**Verslag huishoudelijke elektrische installatie op laagspanning en zeer lage spanning****Algemeen:**

Referentie: 004-20260121-02	Datum controle: 21/01/2026
Keurder: 004

Eigenaar:	Onbekend	EAN-code:	
Adres installatie:	Neerijsestraat 31, 3020 - Herent	Nummer teller(s):	2469762
		Distributienetbeheerder installatie:	Fluvius
Datum uitvoering installatie:	☒ Vóór 01/10/1981 ☐ Tussen 01/10/1981 en 01/06/2020 ☐ Vanaf 01/06/2020		
Type:	☒ Wooneenheid ☐ Niet-huishoudelijk ☐ PV ☐ Batterij ☐ Laadpaal

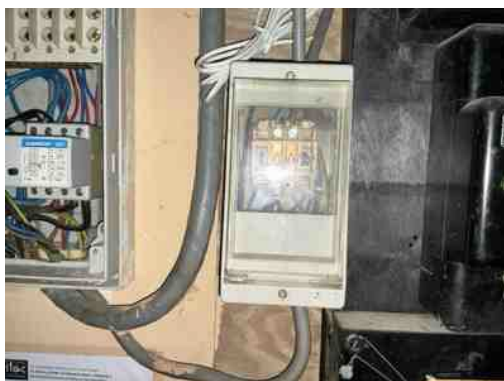
Inbreuk(en):

Hoofddifferentieel kan overbelast worden

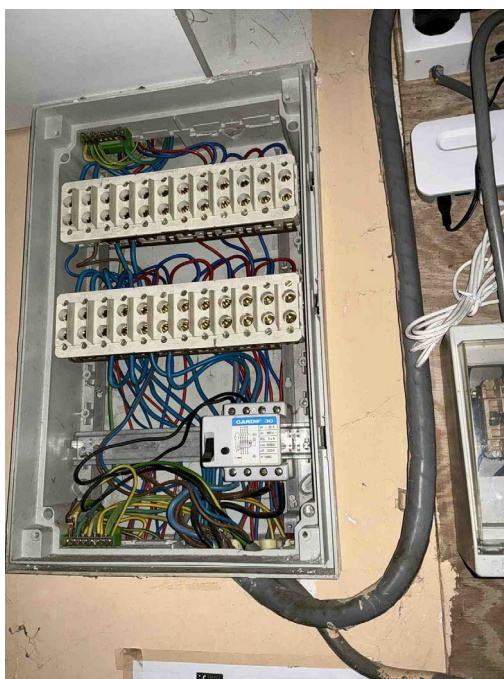
Inbreuk(en):

Kortsluitvermogen niet aanwezig op beschermingsinrichtingen
